PROJEKT STAŁEJ ORGANIZACJI RUCHU

Temat opracowania: Zmiana stałej organizacji ruchu w związku z budową elementów uspokojenia ruchu na drodze wojewódzkiej nr 125 w miejscowości Moryń ul. Odrzańska

Adres inwestycji: droga wojewódzka nr 125 – km działka geodezyjna nr 389/1 miejscowość Moryń ul. Odrzańska km przejście dla pieszych 24+715,50 i 24+800,10

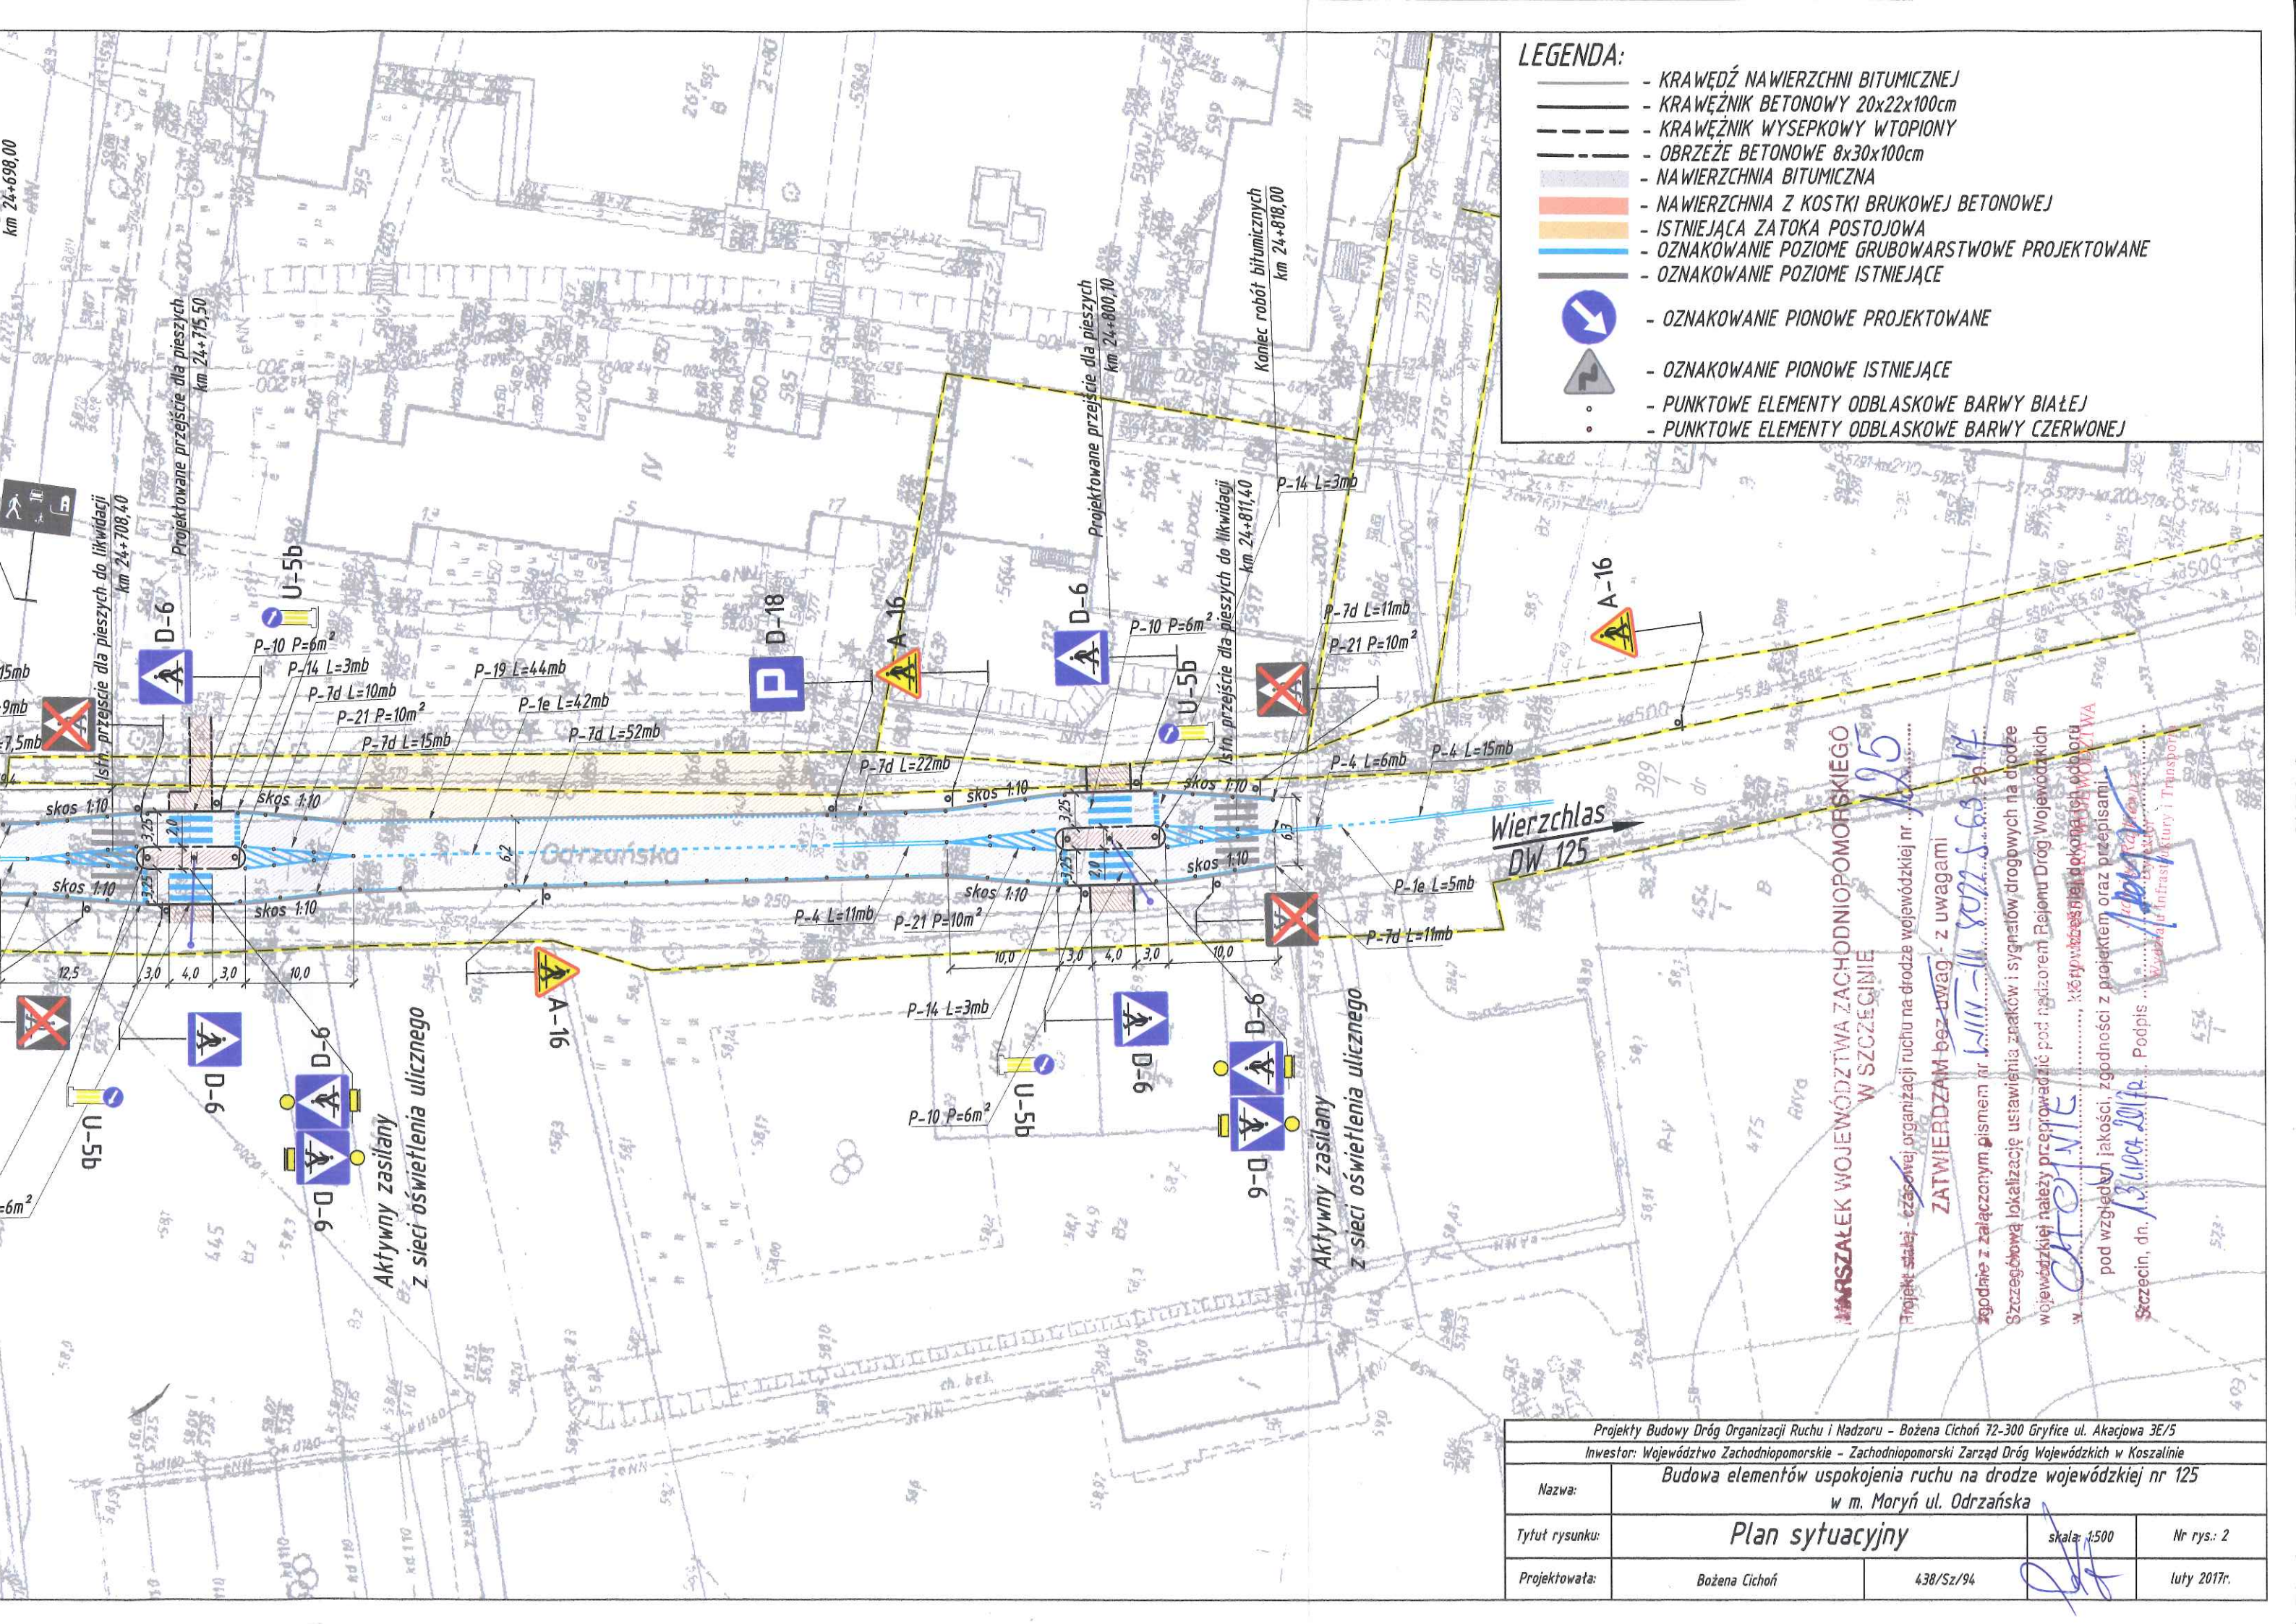
1. znaki A-16 poprzedzające przejście dla pieszych w km 24+800 z obu stron należy ustawić w odległości 50 m przed liniami P-14,
2. należy zastosować znaki z grupy znaków średnich wykonanych z folii odblaskowej typu 2,

3. oznakowanie poziome należy wykonać jako grubowarstwowe,
4. zastosowane oznakowanie powinno spełniać wymagania zawarte w szczegółowych warunkach technicznych dla znaków i sygnałów drogowych oraz urządzeń bezpieczeństwa ruchu drogowego i warunkach ich umieszczania na drogach (załącznik do nru 220, poz. 2181 Dz. U. z 2003 r. z późn. zm.),

1. Projektowaną stałą organizację ruchu należy przedstawić na uzgodnionym przez ZZDW poprawionym planie sytuacyjnym (uzgodnienie nr ZZDW-9/MP/4115/12-~~1~~17 z dnia 12.04.2017 r.) uwzględniającym zwiększoną szerokość prawego i lewego pasa ruchu przy obu wyspach rozdziału (do 3,25 m zamiast projektowanych w pierwszej wersji szerokości 3,0 m).
2. Krawędzie wysp wyodrębnionych z jezdni powinny być wyniesione ponad powierzchnię jezdni, natomiast w miejscu wyznaczonego przejścia dla pieszych należy zastosować krawężniki wtopione (przedstawiono to w uzgodnionym projekcie technicznym).
3. W załączonych do projektu przekrojach konstrukcyjnych przez obie wyspy rozdziału (poszerzeniach) należy uwzględnić zmienioną szerokość wszystkich pasów ruchu.

- Stosowanie znaku A-16 w przedmiotowych lokalizacjach w obszarze zabudowanym jest deprecjacją tego znaku.
